# Generation 4-Displays Software 22-2

## Softwareaktualisierung

| Paket                       | Version       |
|-----------------------------|---------------|
| Generation 4-Betriebssystem | 10.23.2516-53 |

- Automatisch abgeschlossen

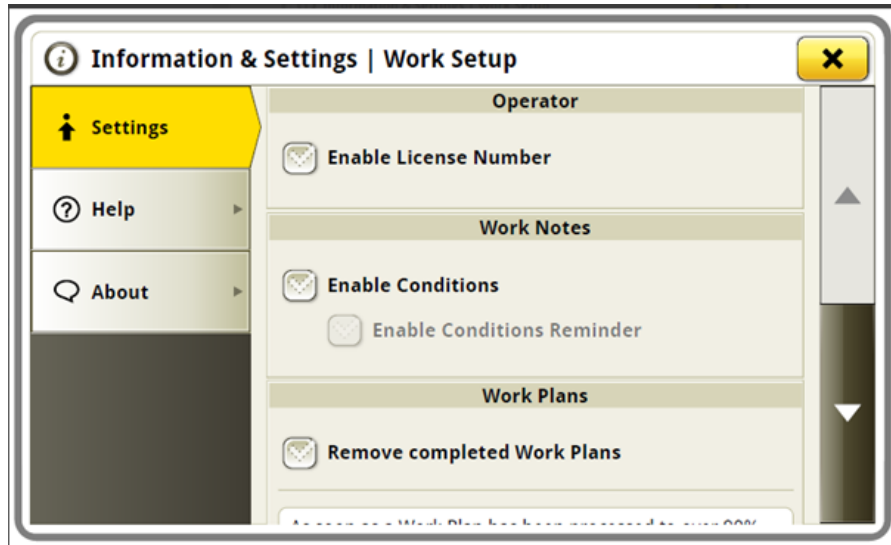
Generation 4-Displays verfügen über die Möglichkeit, abgeschlossene oder alte Arbeitspläne automatisch zu entfernen. Wenn diese Funktion aktiviert ist, werden alle geplanten Arbeiten automatisch gelöscht, wenn 90 % abgeschlossen sind oder wenn die Arbeiten nach 15 Tagen nicht wieder aufgenommen wurden. Diese Funktion kann innerhalb der Seite "Informationen und Einstellungen" für Arbeitseinstellungen aktiviert oder deaktiviert werden.

- Neue Größen der geteilten Bildschirmmodule

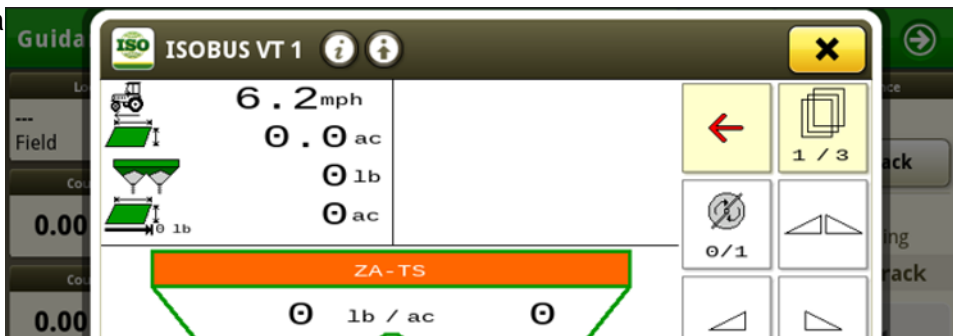
Mit der Softwareversion 22-2 wurden neue Größen für die geteilten ISOBUS-Bildschirme eingeführt. Dadurch können die Kunden Kartierung/Lenksystem mit ISOBUS VT-Bedienseitenmodulen (z. B. Rate Controller, Einzelkornsämaschine, Reifendrucksystem) mit einem kleineren geteilten ISOBUS VT-Bildschirm der Größe 160x80 oder 160x160 kombinieren. Derzeit hat der kleinste geteilte Bildschirm für ISOBUS VT eine Größe von 240x80. Dadurch sollen weitere Informationen in eine einzelne Bedienseite für Vorgänge integriert werden können, bei denen mehrere VT-Steuereinheiten mit begrenztem Platz auf dem zugehörigen Bildschirm verwendet werden.
